OBJET: Améliorations sur les ponts élévateurs sous coque à profil bas

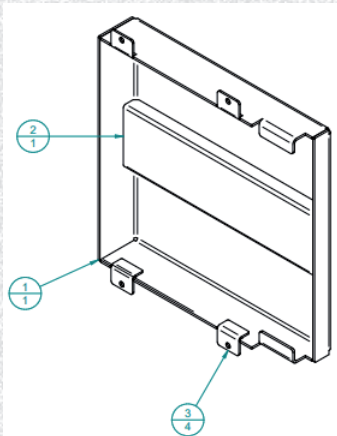
Nous signalons que, pour faciliter la disposition des tuyaux hydrauliques sur les ponts élévateurs sous coque à profil bas, un support de retenue des tuyaux a été intégré à ces ponts à partir de la production de février 2024. La présence de ce support permet également d'éviter le contact direct des tuyaux avec le dessous du chemin de roulement, en préservant ainsi son état.

À cet effet, au cas où il s'avérerait nécessaire de remplacer les tuyaux hydrauliques en raison d'une usure prématurée, nous recommandons l'installation de ce support, là où il n'y en a pas, dans les modèles de ponts élévateurs énumérés ci-dessous :

5-127971 Kit plaque retenue des tuyaux
